## Vedlegg 1-faglig notat

### Forslag til ny profil modifisert T9,5

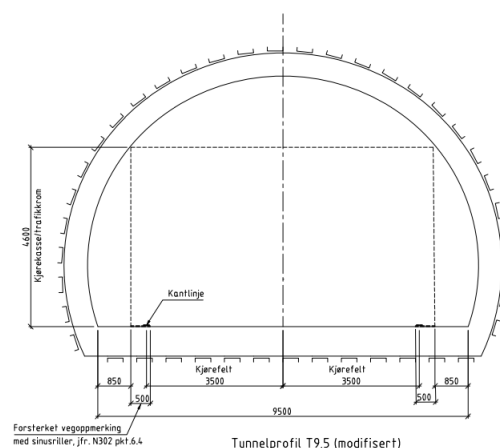
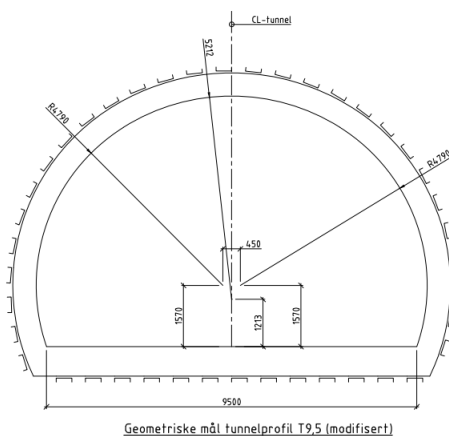
Erfaring viser at smalere skulder medfører en økning i ulykkesrisikoen. Det forventes derfor en økning i ulykkesrisikoen på ca. 6 %. Hendelsesstatistikken fra eksisterende tunneler gir imidlertid ikke grunnlag for å konkludere at smalere tunnelprofil gir flere hendelser eller hendelser med mer alvorlige konsekvenser. For å avbøte på økt ulykkesrisiko foreslås derfor forsterket kantoppmerking og endret skiltplassering/reduisert skiltstørrelse (modifisert T9,5).

Smalere skulderbredde innebærer at fremkommeligheten for nødetatene vil være redusert i et T9,5-profil sammenlignet med et T10,5-profil samt at det kan bli redusert fremkommelighet for brukere av rullestol i en nødsituasjon. Det vurderes også at tunneler med T9,5 og trafikkmengder opp mot ÅDT 20 000 vil ha en økt sårbarhet ved hendelser.

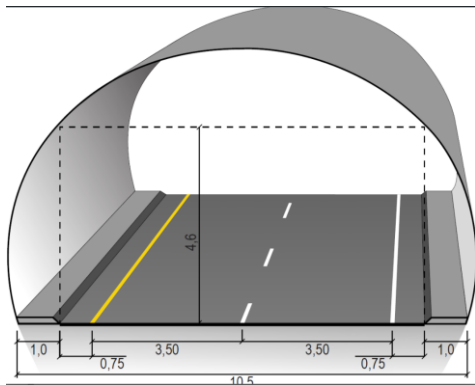
Krav 3.83.1

KAN

Ved ÅDT < 20 000 kan tunneler bygges med 2 løp og tunnelprofil T9,5
